## 改善箇所説明図

### 基準不適合発生箇所

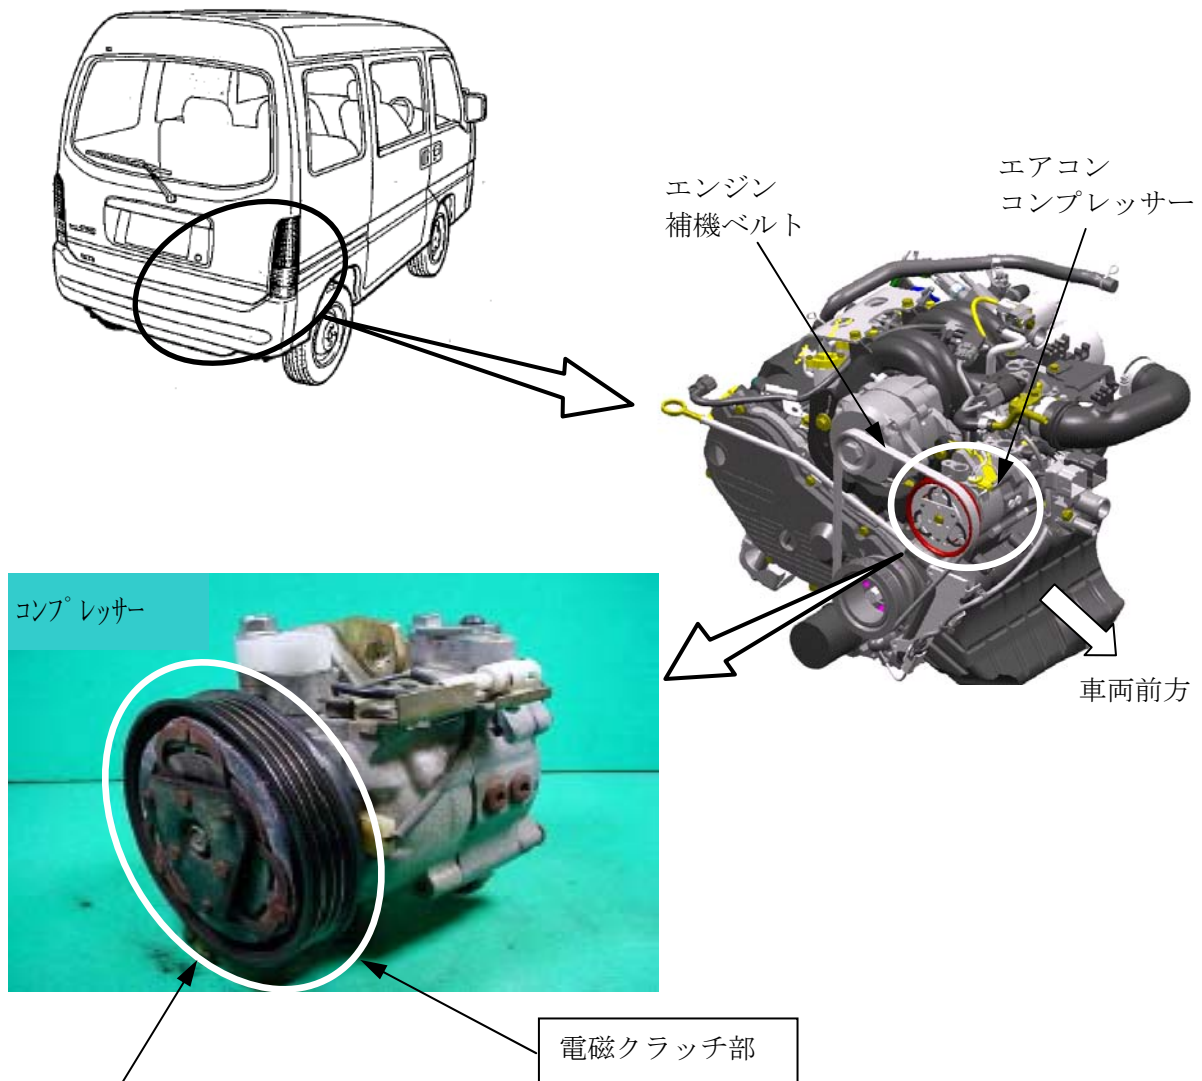
エアコンコンプレッサの電磁クラッチ面の接触面積が小さく、余裕度が不足しているものがあるため、コンプレッサ駆動用ベルトの張力が過大に調整され、かつ高回転で連続走行をすると、クラッチ部が異常発熱し、最悪の場合、火災に至るおそれがある。

全車両、当該電磁クラッチ部を点検し、対象となる場合は当該電磁クラッチ部を対策品と交換する。  
なお対策品の準備に時間を要するため、暫定措置として、エアコンの使用を控える注意喚起を行う。

エンジンと車体を繋ぐアースコードの車体側取付けボルト頭部に白マークを付ける。
